HENVENDELSER MODTAGET I HØRINGSPERIODEN

FORSLAG TIL LOKALPLAN JERNBANEBYEN

Offentlig høringsperiode fra den 30. august til den 1. november 2024.

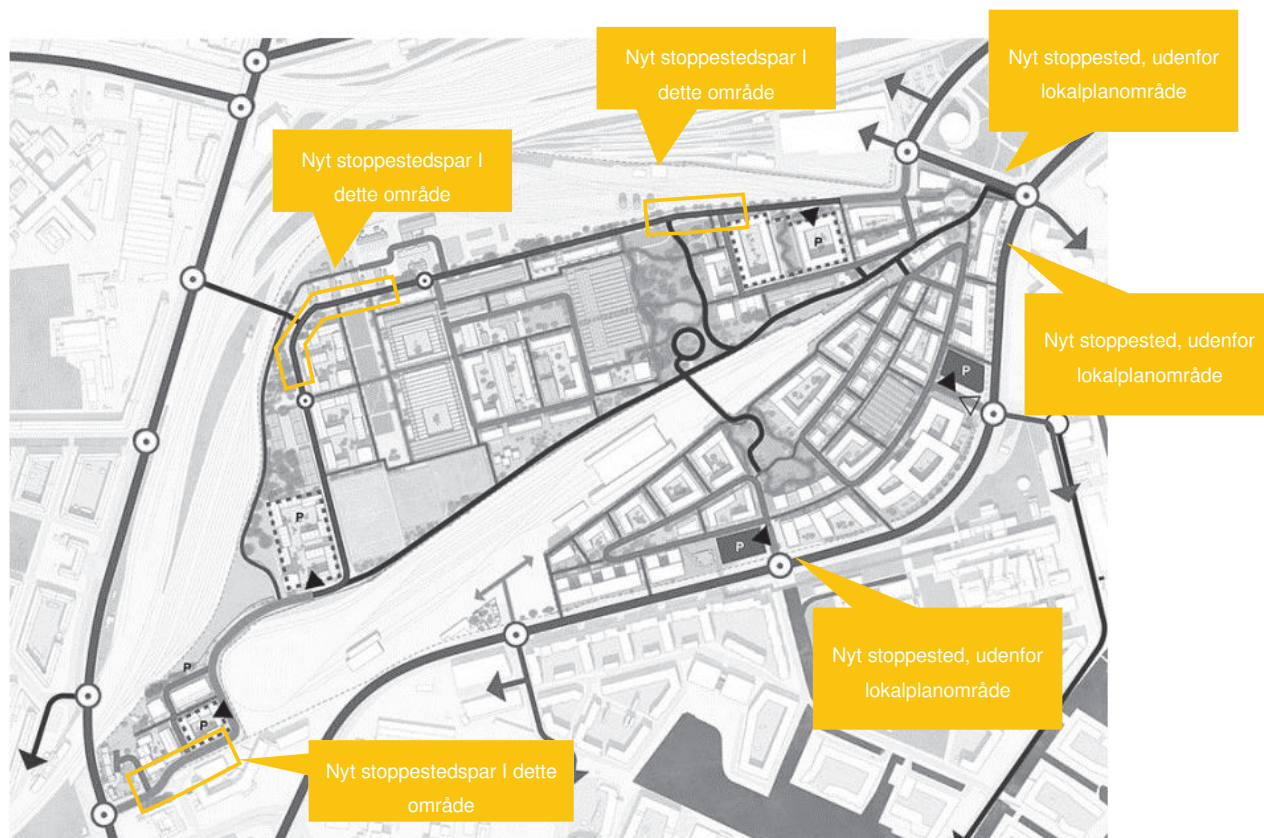
Movia anbefaler derfor at eksisterende stoppesteder fremgår af lokalplanens redegørelse og indgår i udpegningen af lokalplanområdets stinet.

For at lette adgangen og få den fulde udnyttelse af den kommende buslinje, er det vigtigt at fodgængerforbindelserne i lokalplanområdet er godt integreret med de kommende stoppesteder. Af nedenstående illustration fremgår Movias forslag til placeringer af stoppesteder i lokalplanens område:

- Forbindelsen til metrostation Havneholmen er afhængig af at stoppested 1319 forbliver på sin nuværende placering og giver en god og direkte adgang mellem bus og metro.
- På udbygningsaftalens tegningsbilag 3.1e bør der indgå et stoppested på sydlig side af Otto Busses Vej ved Vasbygade
- Der bør i alt være 3 stoppestedspar i lokalplanområdet: et ved den kommende skole, et på Otto Busses Vej ved vedligeholdelsescenteret og et der kan give adgang til med en stiforbindelse til Sydhavnen St.
- Stoppestedet Frederiks Brygge bør flyttes mod vest til kommende ny stiforbindelse og bro.

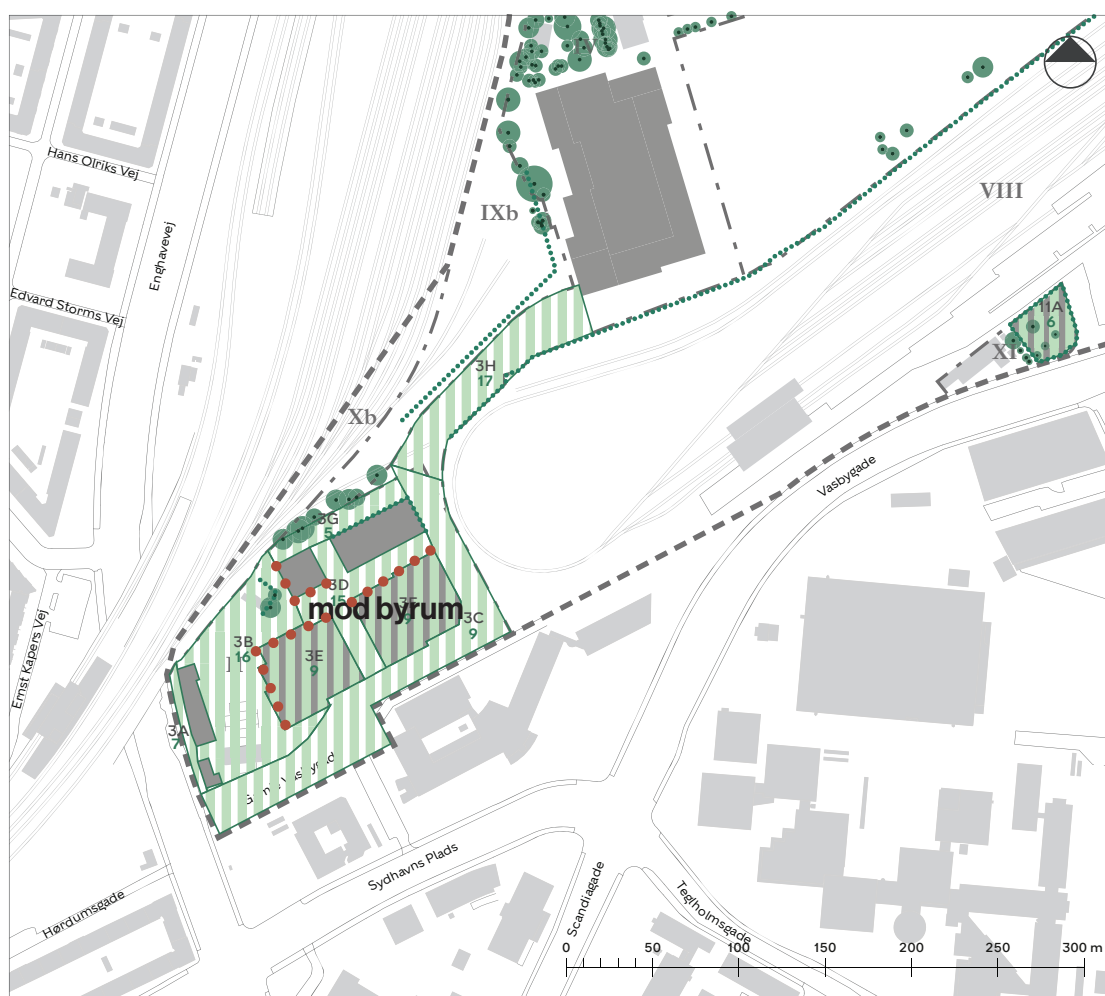
Nedenfor ses en diagrammatisk optegning af ønske til tilføjelse af ekstra facader med krav om facadegrønt i delområde 3.

Delområde 3 er der forslag om en forøgelse på 46% ekstra facadegrønt.

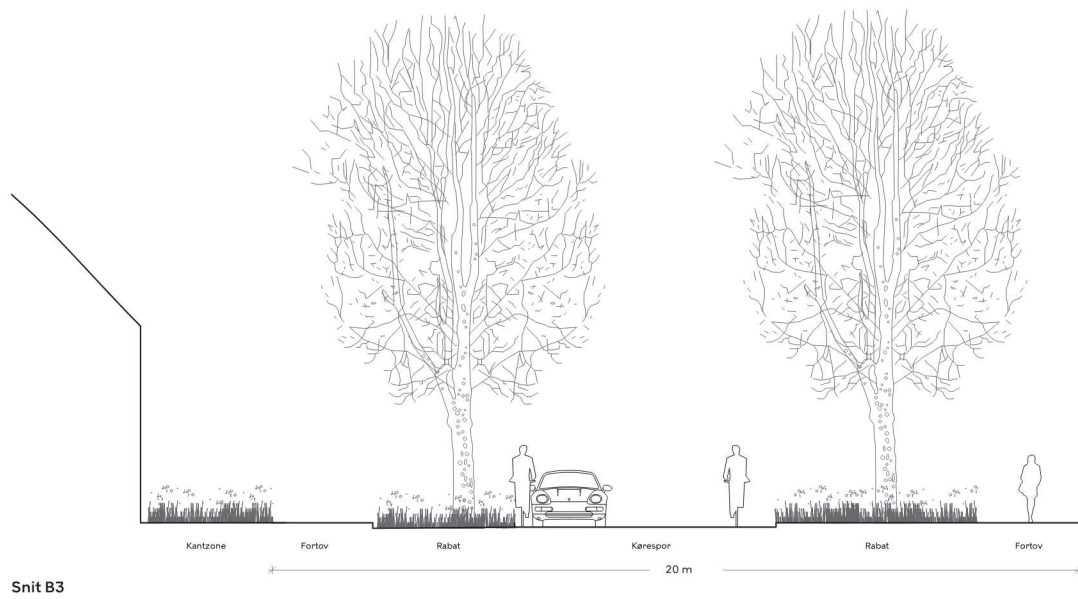
Der er lagt op til at Otto busses vej skal være uden cykelstier på størstedelen af strækningen som illustreret ved snit B1, B2 og B3, hvilket virker meget utrygt, når man må forvente at der
